Additif 109 – Règlement n° 110

Révision 3 – Amendement 5

Complément 5 à la série 01 d'amendements – Date d'entrée en vigueur : 22 juin 2017

I. Des organes spéciaux pour l'alimentation du moteur au gaz naturel comprimé (GNC) et/ou au gaz naturel liquéfié (GNL) sur les véhicules

Figure 1
Dimensions du réceptacle de remplissage

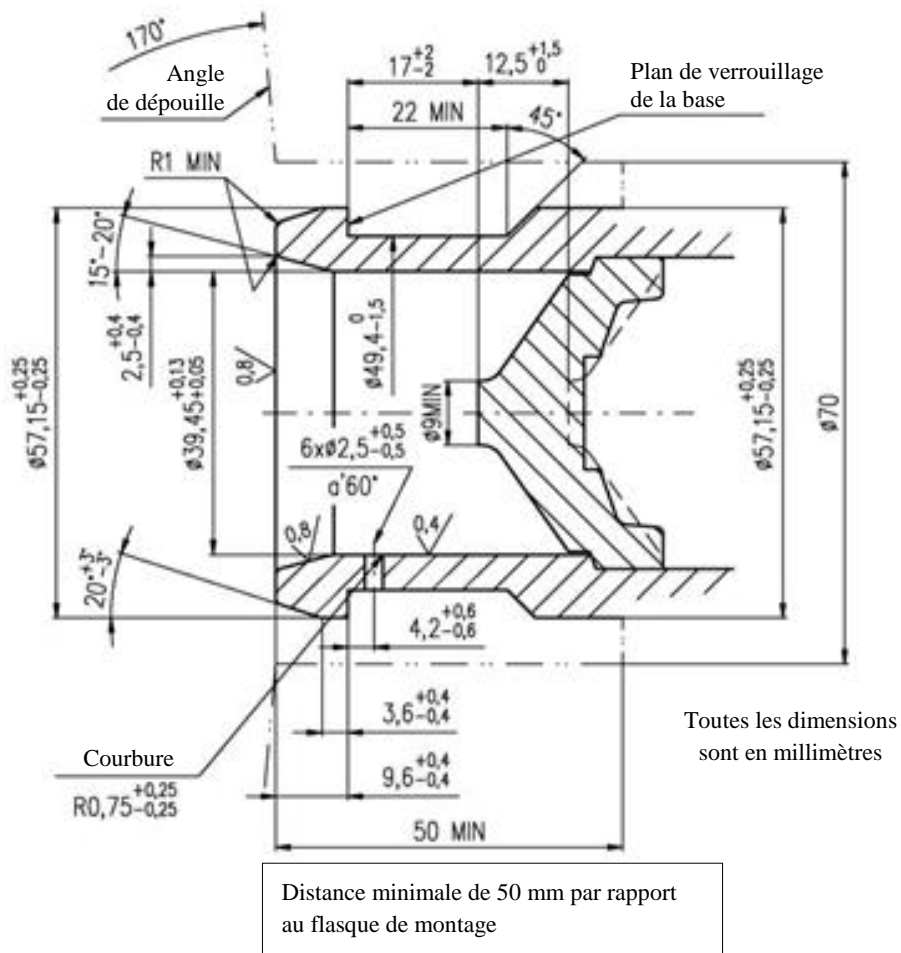
Ajouter deux nouveaux paragraphes, libellés comme suit :

« 4. Dimensions du réceptacle de remplissage GNL

4.1 La figure 1 montre les dimensions du réceptacle de remplissage GNL.
